NOTE

Contribution de FNE sur les opérations DRO relatives à CIGEO

Enquête publique du 28/02/2025 au 31/03/2025

Figure 2-8 Description des phases temporelles du projet global CIGEO

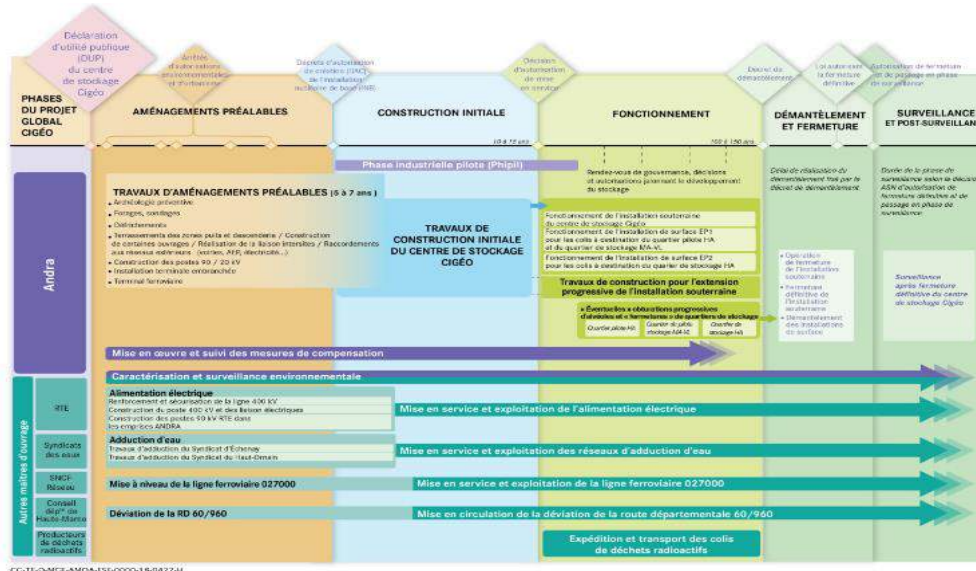
FNE conteste donc le phasage temporel présenté par l'Andra via la figure suivante et page 9 du fichier intitulé « DAE3-Note_de_presentation_non_technique_0 » du dossier de la présente enquête publique.

Pourquoi commencer des travaux préalablement à l'autorisation de création de CIGEO ce qui sous-entendrait :

- d'une part, que ce projet serait autorisé quoi qu'il arrive, à quoi bon alors organiser l'enquête publique afférente prévue en 2026/2027 ;
- d'autre part, que des travaux débuteraient sans attendre les résultats des opérations DR0 qui doivent confirmer ou non en partie la faisabilité du projet CIGEO : que se passerait-il si les travaux préalables listés par l'Andra étaient réalisés avant ces résultats et que ceux-ci montrent que CIGEO n'est pas faisable ou qu'il est nécessaire de modifier ses implantations ou sa conception (les avis de l'IRSN indiquant que c'est une possibilité) ?

Il y a là encore des incohérences de calendrier qui donnent l'impression que le projet se fera quoi qu'il arrive.

FNE demande donc de ne pas autoriser les diagnostics et fouilles archéologiques, ni les travaux de la responsabilité des autres maîtres d'ouvrage avant l'autorisation de création de CIGEO
